**ASPETTI TECNICI EMERSI NELL'ISTRUTTORIA DEL  
RAPPORTO PRELIMINARE DI SICUREZZA PER  
"NUOVO IMPIANTO DI PRODUZIONE DI ENERGIA  
ELETTRICA AD IRRAGGIAMENTO SOLARE  
TERMODINAMICO"**

**MARIELLA DIVIETRI, ARPA BASILICATA**

**PROGETTO PRESENTATO DA : *TECNOSOLAR ITALIA 2 S.r.l.***

**RPDS ai sensi ell'art.9 del d.lgs 334/99**

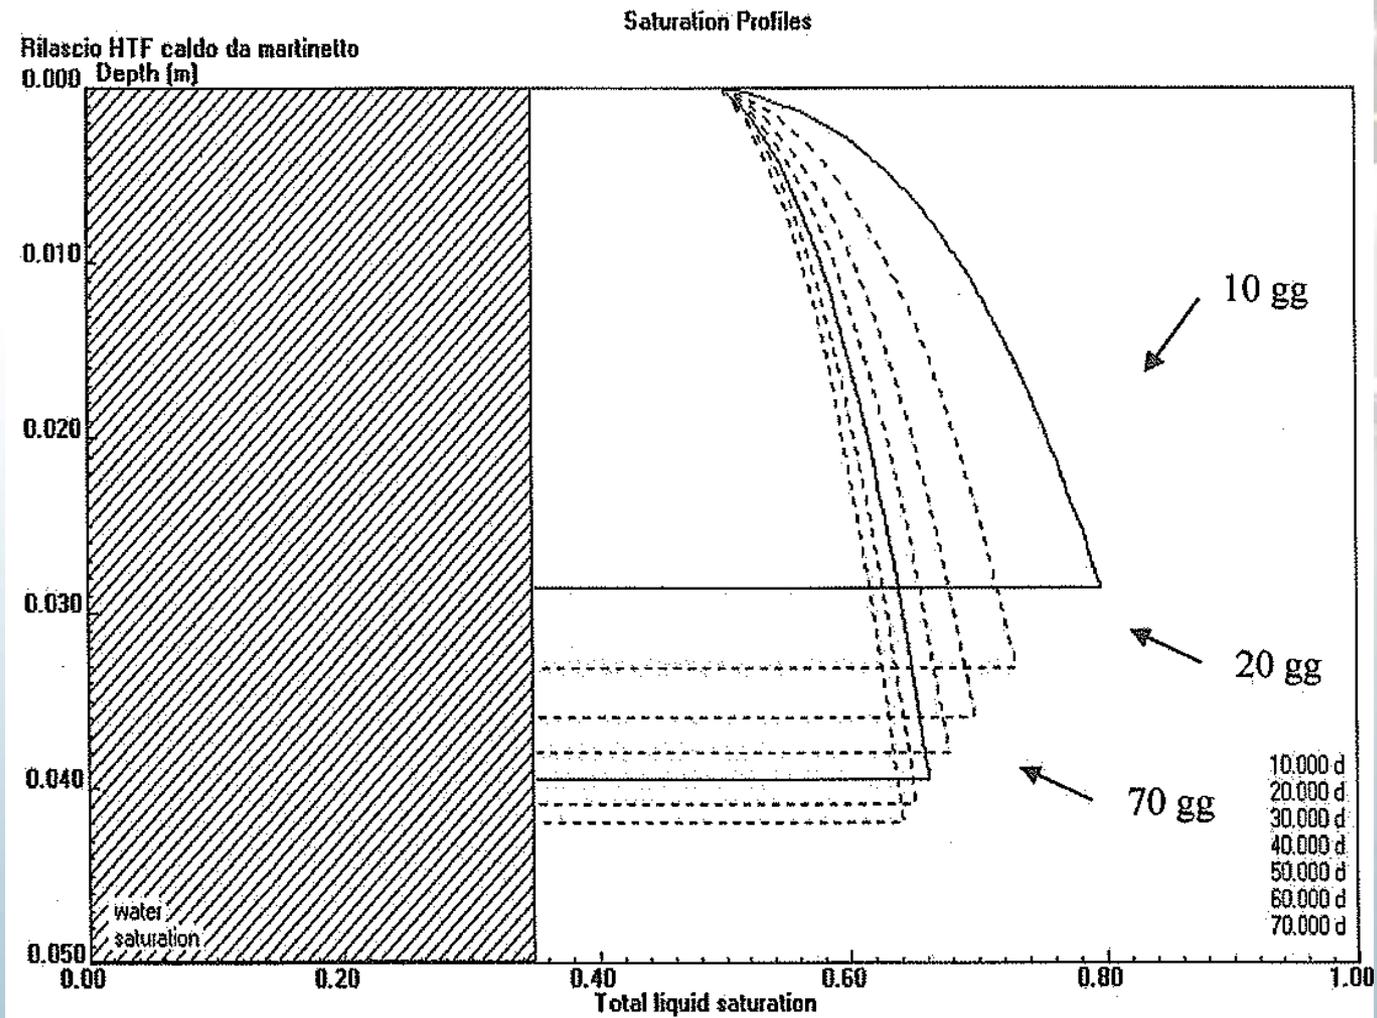
**Il numero di sondaggi ed il valore predetto della permeabilità sono sembrati insufficienti a rappresentare un'area così vasta.**

**Non si può parlare di modello geologico preliminare. Benché il rapporto di sicurezza sia in una fase preliminare, è necessario che studi ed indagini condotte siano sufficienti ad acquisire e prevedere compiutamente tutte le informazioni e le analisi necessarie all'individuazione dei vari scenari incidentali, anche ai fini dell'individuazione di possibili conseguenze negative sull'ambiente e sulla salute della popolazione.**

Prima dell'inizio dei lavori di costruzione (scavi – movimenti terra – infrastrutture – manufatti impianti – ecc.) il gestore dovrà integrare le indagini geologiche già effettuate, i cui risultati ed il relativo studio conclusivo dovranno essere riportati nel Rapporto definitivo di Sicurezza; Tali indagini dovranno indicare in riferimento agli scenari incidentali ipotizzati;

- la reale stratigrafia del terreno;
- le caratteristiche (ivi compresa la permeabilità) idrogeologiche e la posizione della falda.

Lo studio e l'analisi idrogeologica deve tener conto del parametro temporale e non ridursi ad osservazioni stagionali o mensili.

Attesa l'estensione dell'area coinvolta nell'intervento, al fine di ottenere un monitoraggio continuo con dati oggettivi e caratterizzanti il non inquinamento della falda nel sottosuolo, si ritiene opportuno prevedere una rete di piezometri aventi una ben precisa disposizione geometrica tale da ricoprire interamente l'area interessata e le cui caratteristiche tecniche, il relativo numero e quant'altro necessario per il controllo continuo nonché l'assenza di inquinamento della falda, dovranno essere oggetto di approfondimento e di conseguenti prescrizioni a cura dell'Ente Regione in sede approvazioni e/o rilasci di autorizzazioni e/o pareri ambientali.
